四川安宁铁钛股份有限公司
潘家田铁矿技改扩能项目（调整）
二期工程安全设施
验收评价报告

（审定稿）

二期工程安全设施验收评价报告

图 2.4.11-1 攀枝花安宁矿业有限公司组织架构图

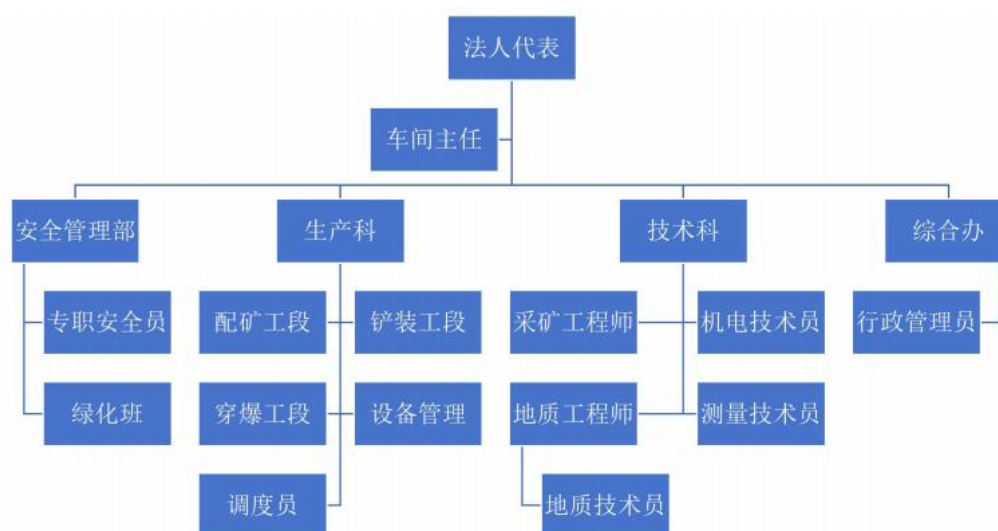
序号	评审意见	修改情况	修改位置
	、国务院、安委、国务院组成部门及地方进行编排，增加四川省相应的规范性文件。	了调整，增加了四川省的规范性文件。	
3	攀枝花安宁矿业有限公司组织架构图与上面的文字不匹配，建议调整；文字中提出任命4名专职安全管理人员，但是表中只有3名，建议调整统一。	已对报告中的组织架构图进行了调整，增加部门设置，矿山安全总监王杰也为专职安全管理人员，因其具有注册安全工程师资格证书具备安全管理相关专业知识就未再单独考取安全管理资格证，在报告“表2.4-10 主要负责人、安全管理人员”中增加了王杰注册安全工程师执业资格证书相关信息。	P80页，表2.4-10 主要负责人、安全管理人员。
4	高、低压电工作业等特种作业仅为1人，不能满足企业3班作业要求。	重新对公司特种作业人员进行核对，公司现有6名低压电工和6名高压电工作业特种作业人员，对报告中的“表2.4-12 特种作业人员台账”附件5-4：特种作业人员台账及资格证书进行了更新。	P80页，表2.4-12 特种作业人员台账，附件5-4。
5	补充试运行阶段发现问题与不足，以及问题、不足的整改情况说明。	在“2.6试运行概况”章节增加了试运行生产过程中发现的问题及整改情况的内容。	P103页。
6	表3-2边坡角参数建议与设计单位核实，表述清楚。	原报告附图中剖面未附完整，增加了采场边坡剖面，中梁山边坡段（Ⅰ区）10-10'剖面靠帮边坡角33.8°，1-1'剖面靠帮边坡角45.2°，2-2'剖面靠帮边坡角45.4°；苗子岭边坡段（Ⅱ区）3-3'剖面靠帮边坡角46.6°，4-4'剖面靠帮边坡角46.2°；大田湾边坡段（Ⅲ区）5-5'剖面靠帮边坡角45.8°，6-6'剖面靠帮边坡角44.2°；下盘北西边坡段（Ⅳ区）7-7'剖面靠帮边坡角42.2°，下盘中部边坡段（Ⅳ区）8-8'剖面靠帮边坡角32.6°，下盘北东边坡段（Ⅳ区）9-9'剖面靠帮边坡角34.6°符合《安全设施设计》中梁山边坡段（Ⅰ区）35.35~45.49°，苗子岭边坡段（Ⅱ区）46.80~46.23°，大田湾边坡段（Ⅲ区）44.29~46.39°，北东边坡段（P8~P16）37.28~34.68°，中部边坡段（P16~P48）38.16~32.63°，北西边坡段（P48~P22）43.50~43.71°边坡角要求。	P50页“（1）露天采场边坡角”小节，P116页“3.2 露天采场”1.6项，附图3、附图9。

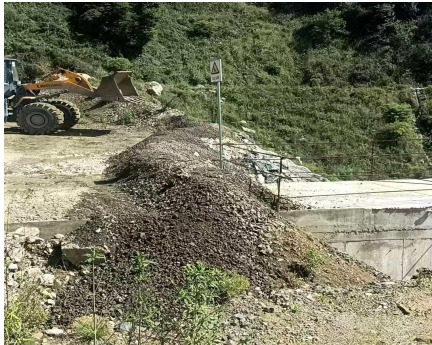
序号	存在问题	整改措施建议	现场问题照片	整改完成后照片	整改完成情况
1	露天采场 1900m 平台截洪沟局部损坏。	及时修复采场 1900m 平台损坏的截洪沟。			已对 1900m 平台破损的截洪沟进行了修复。
2	排土场顶部截洪沟局部损坏。	及时修复排土场顶部损坏的截洪沟。			已对排土场顶部截洪沟进行了修复。

图 4.10-3 变更后钢筋石笼坝平面布置图

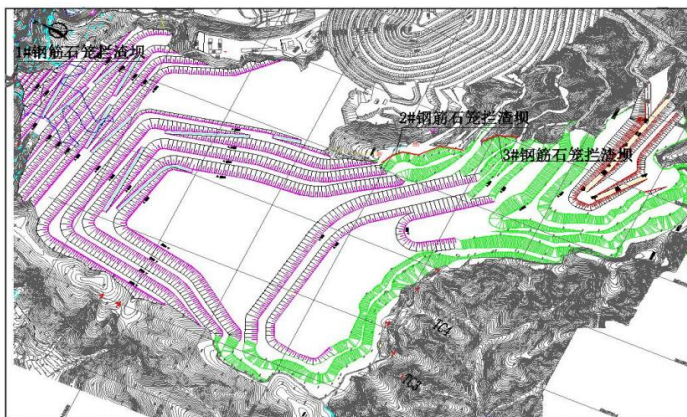
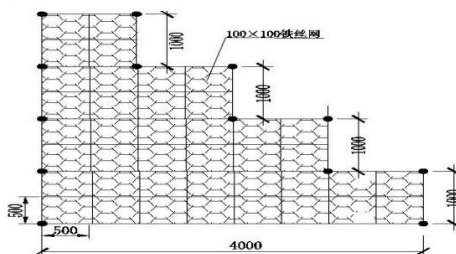
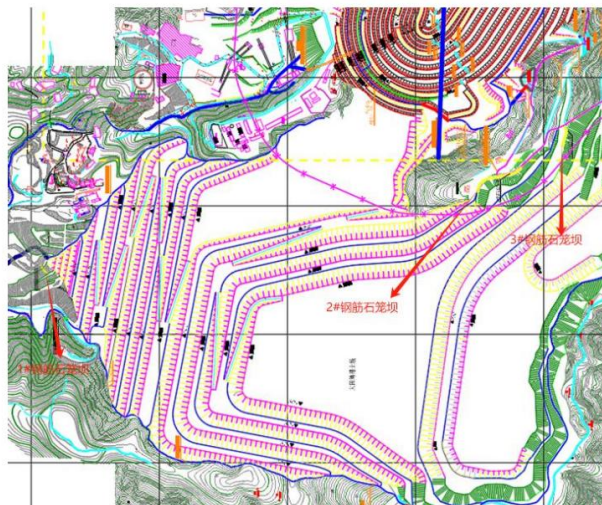
原 3#钢筋石笼坝布置在 1910m 受土水平坡脚, 原 2#钢筋石笼坝布置在 1880m 受土水平坡脚, 原 1#钢筋石笼坝布置在坝体下游沟谷（滚石安全防护距离外 15m）。本次变更将 3#钢筋石笼坝布置在 1900m 受土水平坡脚, 2#钢筋石笼坝布置在 1850m 受土水平坡脚, 1#钢筋石笼坝布置在坝体下游沟谷（滚石安全防护距离外 15m）。3#钢筋石笼坝长度由 136m 变更为 65m, 2#钢筋石笼坝长度由 318m 变更为 168m, 1#钢筋石笼坝长度由 16m 变更为 35m。此次变更后三个钢筋石笼坝均与原布置钢筋石笼坝作用不变。其平面布置见图 4.10-3 和总平面布置图, 图号 SJ（B）2022-01。

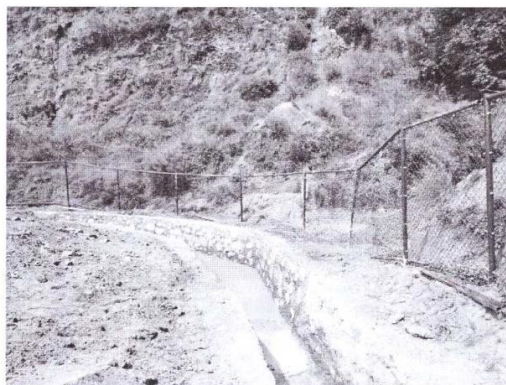
问题二：排土场顶部截洪沟局部损坏。

整改完成情况：已对排土场顶部截洪沟进行了修复。

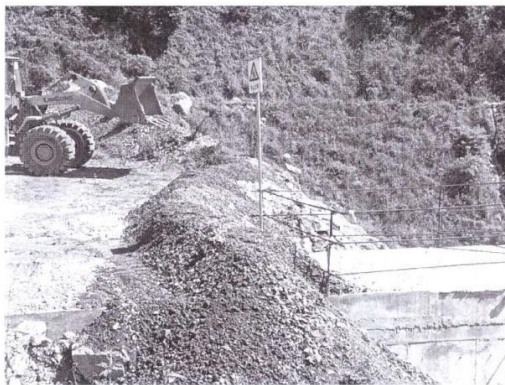
问题四：沉沙池截排洪设施缺少警示标志。

整改完成情况：已对沉沙池截排洪设施安装警示标志。
